水道管路が満たすべき耐震性能の強化(省令第1条第7号)

新たにレベル2地震動に対する耐震化の要件の対象となる施設① 国土交通省

新たにレベル2地震動に対する耐震化の要件の対象となる施設② 国土交通省

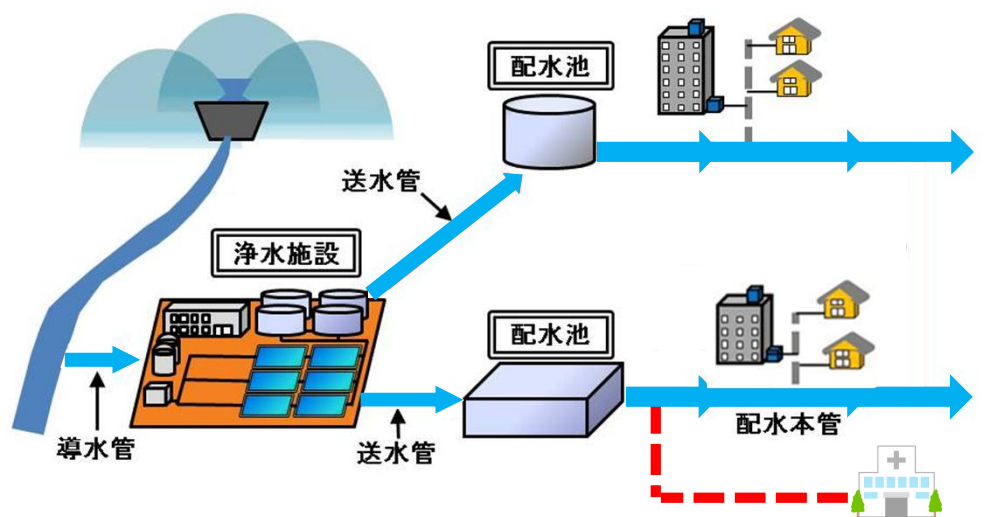
- 能登半島地震の教訓を踏まえ、避難所などの重要施設に接続する水道管路の耐震化を進めることが重要。
- 水道法に基づく水道施設の技術的基準を定める省令を改正し、重要施設に接続する配水支管等について、基幹管路(導水管・送水管・配水本管)と同様の耐震性能(レベル2地震動への対応等)を確保することを義務づけ。

重要施設（避難所、災害拠点病院等）に接続する配水支管

レベル1 地震動	レベル2 地震動		レベル1 地震動	レベル2 地震動
基幹管路	○	○		○	○
重要施設に接続する配水支管※	○	—		○	○
上記以外の配水支管	○	—		○	—

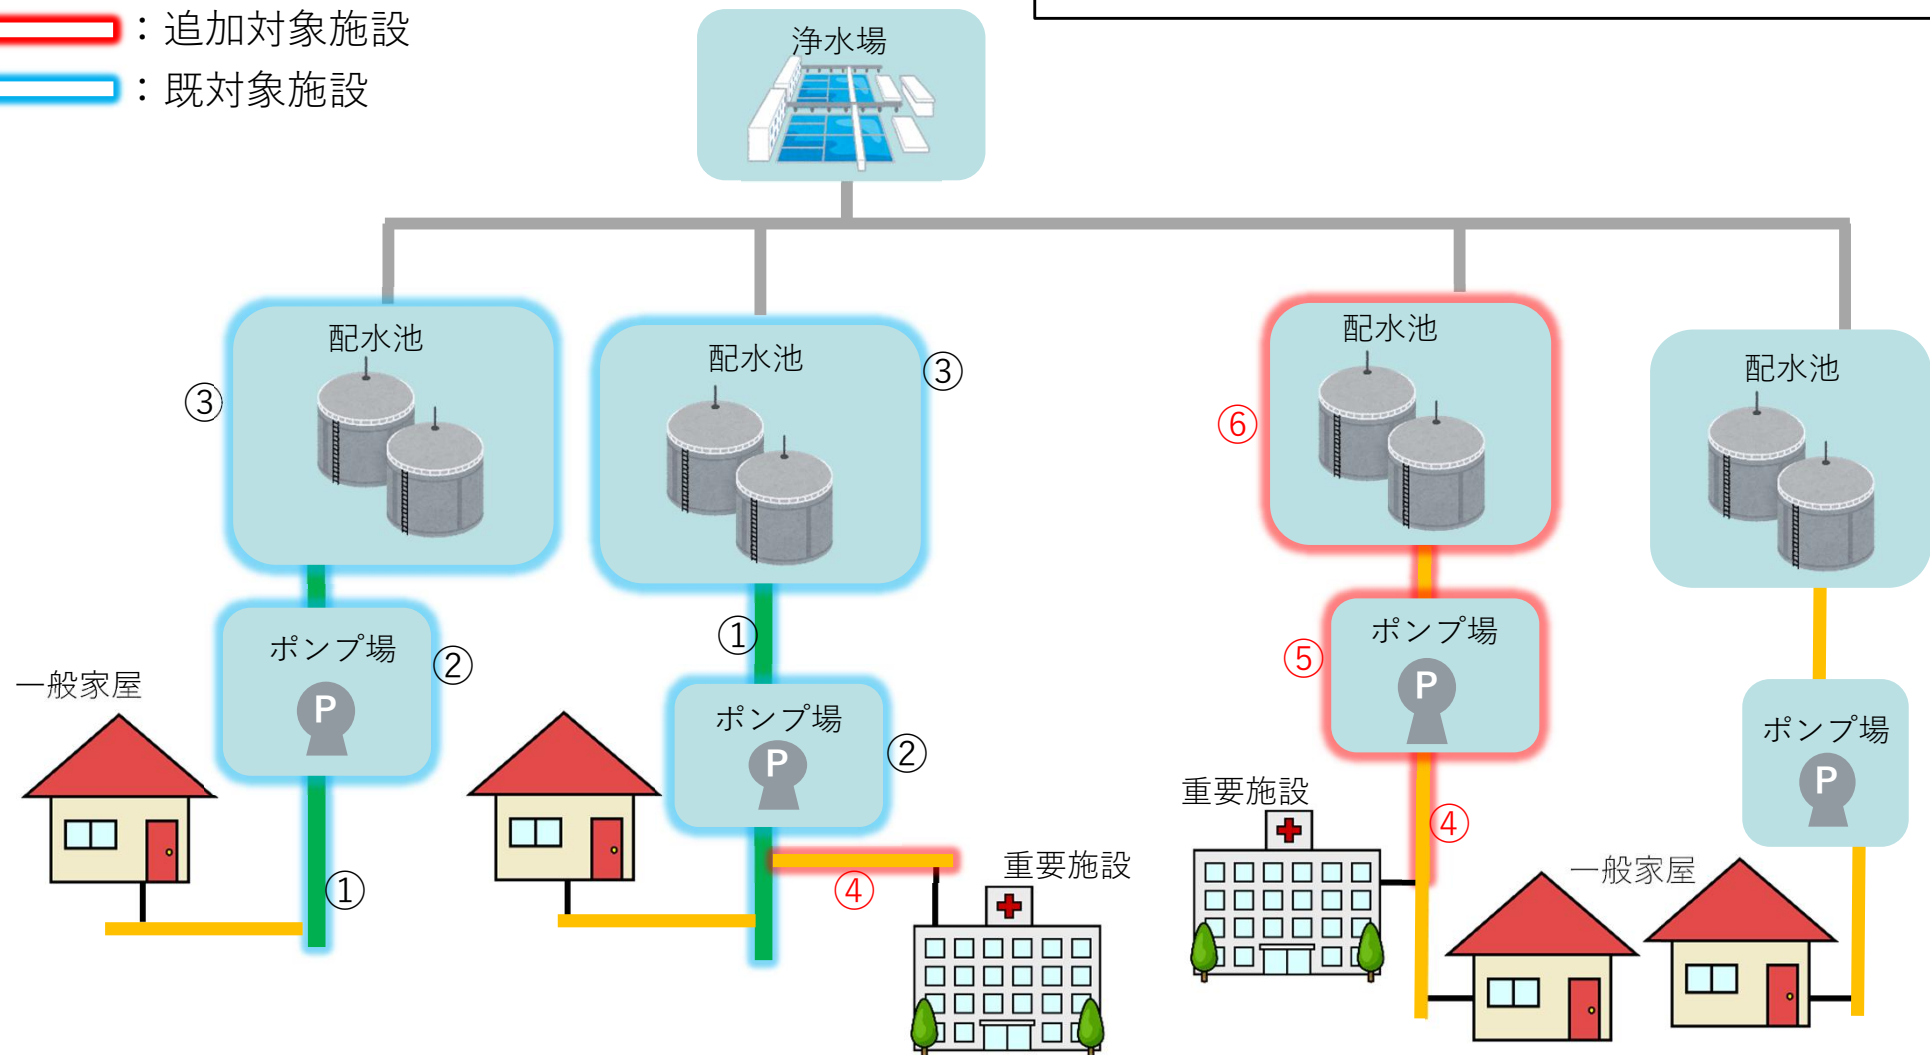
配水本管を有する水道において、現行の規定では、配水本管及びそれに接続するポンプ場・配水池（①、②、③）のみが対象となっているが、本改正により、重要施設に接続する配水支管及びそれに接続するポンプ場・配水池（④、⑤、⑥）を追加。
